TESTO DELLE OSSERVAZIONI

OSSERVAZIONE n. 1. Mancata consultazione della Soprintendenza Archeologica Belle Arti e paesaggio per la Provincia di Viterbo e l'Etruria meridionale.

OSSERVAZIONE N. 3 AREA dell'IMPIANTO EOLICO NON IDONEA ai sensi dell'art. 20 com. 8 lettera c quater del Decreto Legislativo n. 199/2021 e ss.mm.ii.

Immagine 1. Vincoli ex art. 136 del CBC dal PIT della Regione Toscana e zona approssimativa dove è progettato l'impianto industriale.

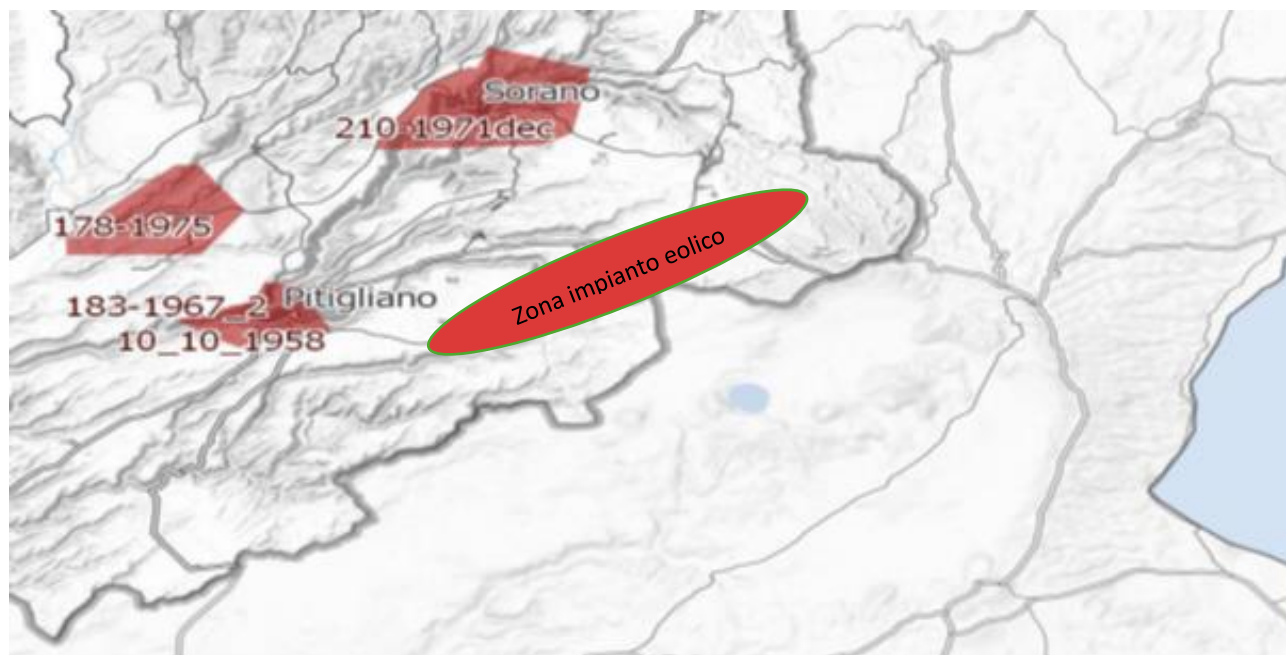
Inoltre, come sostiene la Proponente parte dell'impianto si verrebbe a trovare a 3,5 km dal centro abitato di Sorano. Infatti, tre degli aerogeneratori WTG 08, 09, 10 sono addirittura all'interno delle fasce di rispetto dei 3 km del suo vincolo paesaggistico di notevole interesse pubblico ex art 136 del CBC. Si evidenzia che così si crea

un'ulteriore incompatibilità con la tutela del Paesaggio.

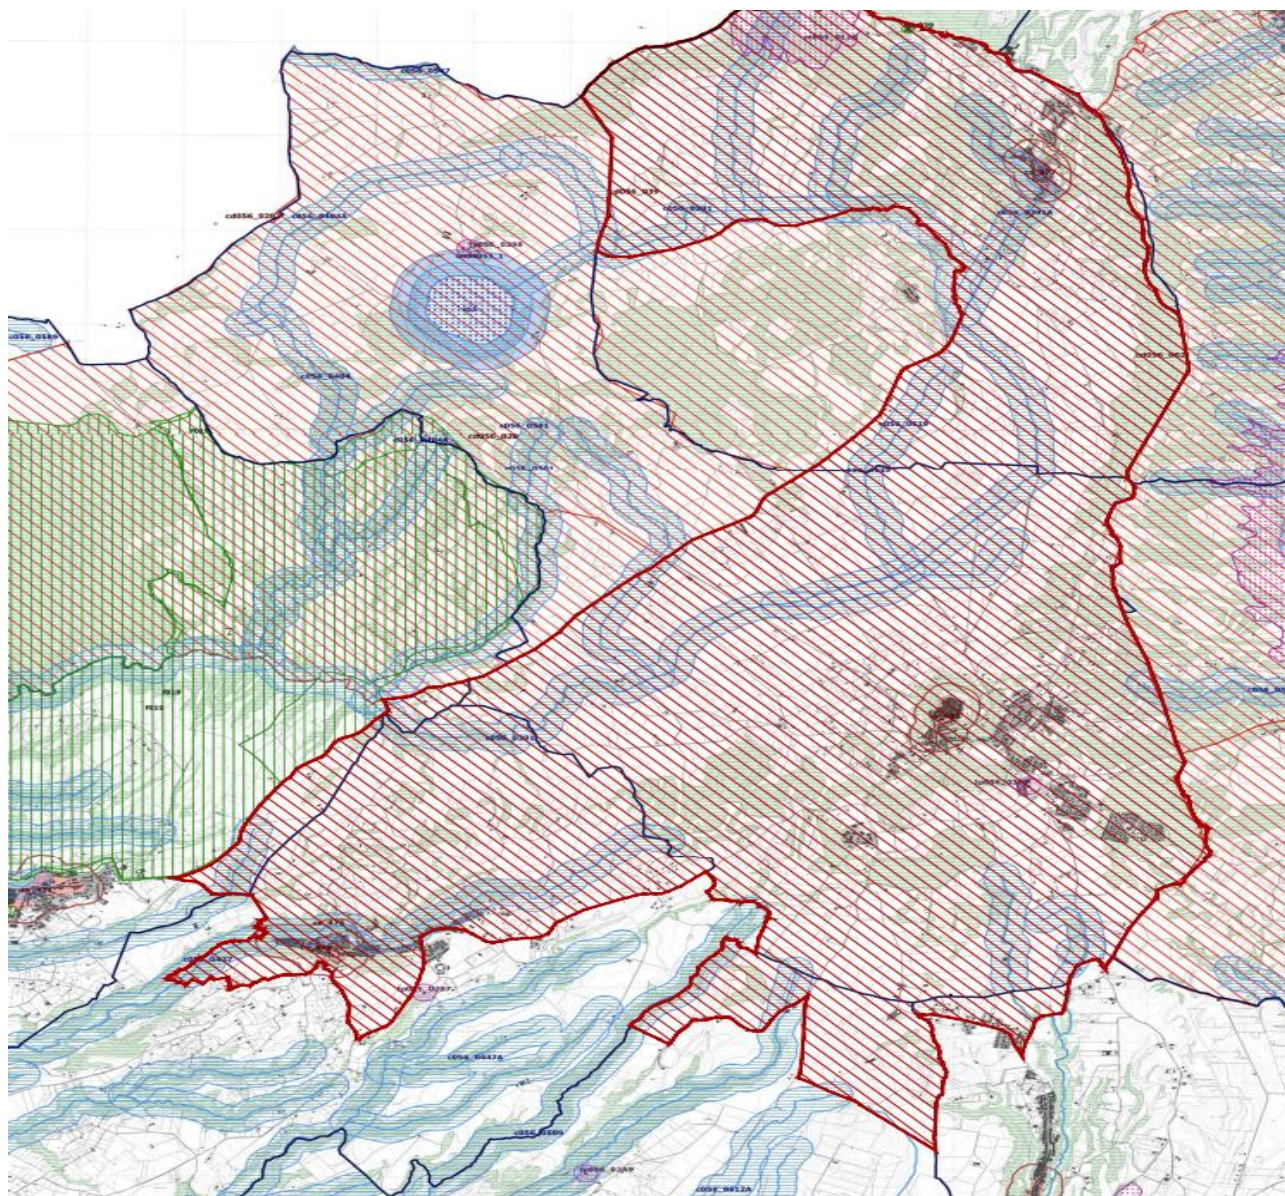
Come è illustrato nell'immagine si ribadisce che l'impianto industriale "Pitigliano" ricade completamente all'interno delle fasce di rispetto dei due vincoli di notevole

interesse pubblico e lambisce quelle di un terzo vincolo e quindi come affermato dal Consiglio di Stato nelle sentenze citate, l'impianto è insediato in area non idonea ai sensi dell'art. 20 comma 8 lettera c quater del D.Lgs. n. 199/2021 e ss.mm.ii al contrario di quanto sostiene la proponente.

Immagine 3. Cumulo di una parte di impianti eolici, fotovoltaici e geotermici industriali in progettazione ed esistenti intorno all'eolico industriale "Pitigliano".

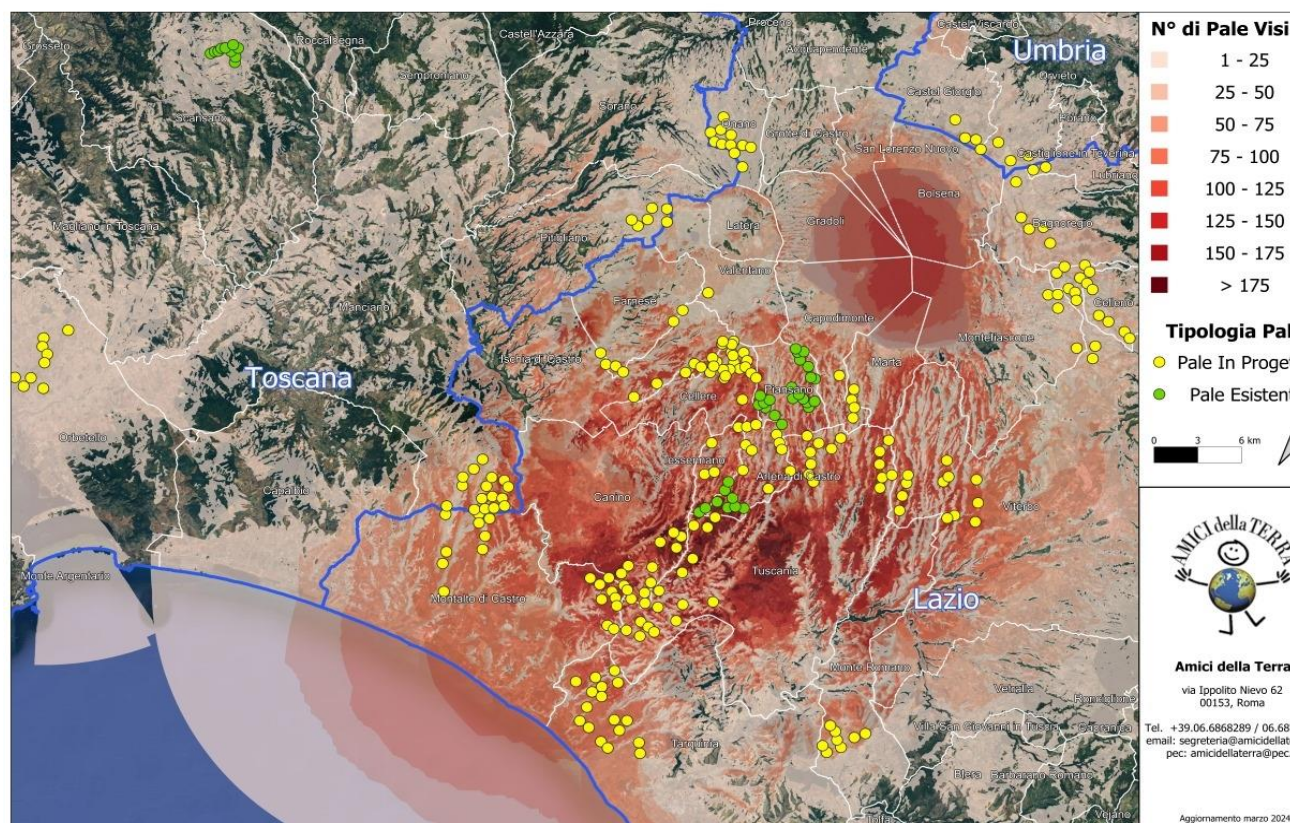
Culturali “*Ambito paesaggistico, geologico e geomorfologico dell’orlo della caldera di Latera ...*” Non vengono nemmeno citati gli impianti eolici in progetto al MASE, il “Rempillo” (6 aerogeneratori) e un altro in verifica amministrativa di 14 aerogeneratori e 72, 6 MW. Ad oggi nei territori di Pitigliano, Sorano e in quello limitrofo potenzialmente potrebbero essere insediati 40 aerogeneratori alti 200 metri e larghi 170. Ma la proponente non cita neanche altri impianti che creerebbero il cumulo e quindi maggiore impatto. Infatti, sul territorio della “Città del Tufo” (Sorano e Pitigliano) impatterebbero anche l’impianto eolico “Montarzo” di Onano con 13 aerogeneratori con le dimensioni ricordate, l’altro eolico industriale nel territorio di Valentano con sette aerogeneratori (stesse dimensioni), gli impianti di Farnese con un minieolico di 3 Torri alte 60 metri già installate in località Poggio del Crognolo e l’impianto eolico industriale “Vallerosa” (7 aerogeneratori alti 200 metri e larghi 158 metri) in procedura VIA presso la Regione Lazio. Inoltre, altri impianti del minieolico già presenti a Valentano, Cellere e Piansano e due progetti eolici industriali con le stesse dimensioni (200 m x 170 m) nel Comune di Ischia di Castro. La valutazione del cumulo non prende neanche in considerazione gli impianti industriali di fotovoltaico e agrivoltaico in progetto a Farnese, Valentano, Ischia di Castro, Cellere. L’impianto geotermico in procedura Via al MASE, progettato nella Caldera di Latera. Quindi è stata effettuata una valutazione del potenziale impatto cumulativo non veritiera a dispetto di quanto affermato dalla proponente che sostiene di aver preso in considerazione uno spazio di 10 km intorno al suo impianto per gli impatti che si creerebbero.
